დანართი 1.

საქართველოს გარემოსდაცვის და სოფლის მეურნეობის სამინისტროს 14 თებერვლის №1364/01 წერილით წარმოდგენილ შენიშვნებზე დაზუსტებული ინფორმაცია

ჩვენს მიერ, განხილული იქნა სამინისტროს 14 თებერვლის №1364/01 წერილით გამოგზავნილი კორესპონდენცია (შენიშვნები), რომელიც შეეხება ინდ. მეწარმე „გივი დეკანოიძის“ მიერ, ზესტაფონის მუნიციპალიტეტში, სოფ. პირველი სვირის მიმდებარე ტერიტორიაზე თევზსაშენი ტბორის მოწყობის მიზნით წყლის შესაკავებელი ნაგებობის მოწყობასა და ექსპლუატაციას.

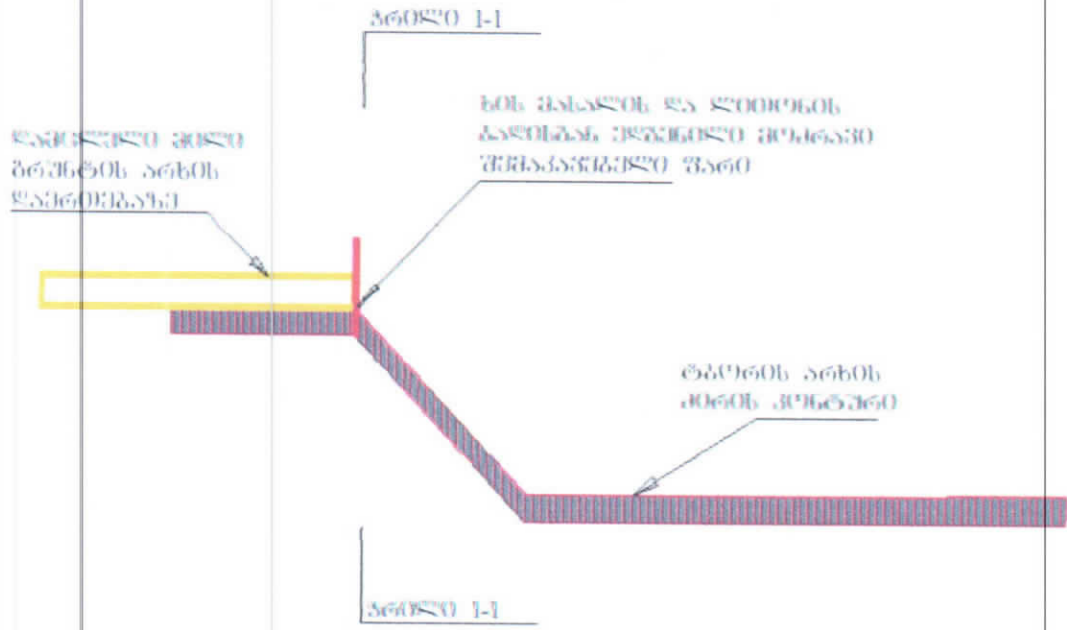
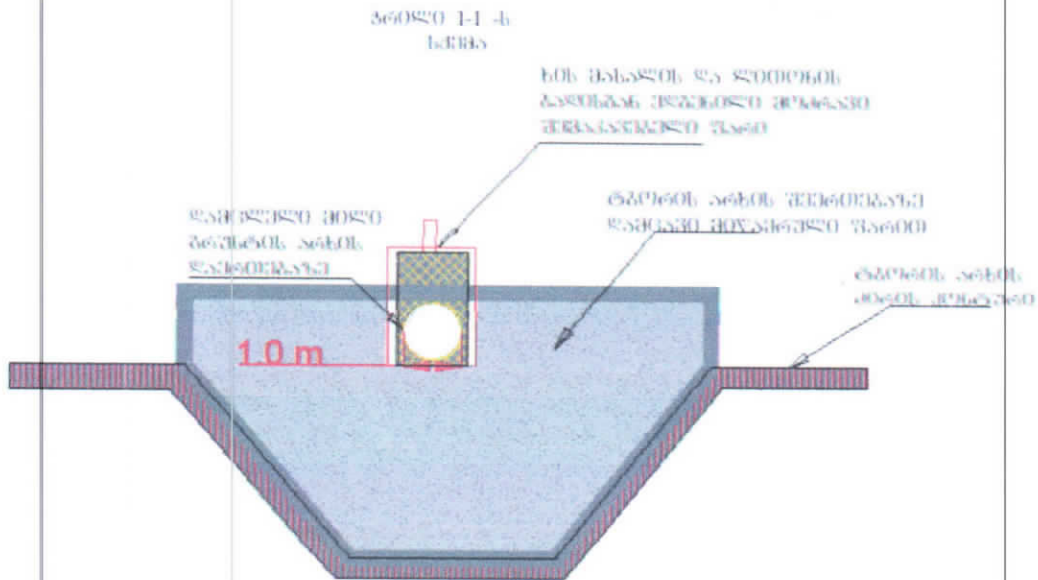
- შენიშვნა - გზშ-ის ანგარიშის თანახმად, ტბორიდან თევზის გადინების თავიდან ასაცილებლად „ტბორის გამშვებ ტრანშიაში ტბორის მიერთების ადგილზე მოწყობილი იქნება სპეციალური ხის ფირფიტების და ლითონის ბადე“, წარმოდგენილი უნდა იქნეს ტბორიდან თევზების ბუნებრივ გარემოში მოხვედრის საწინააღმდეგო სისტემის/მოწყობილობის დეტალური აღწერა;

პასუხი - წარმოგიდგენთ სქემატურ ნახაზებს
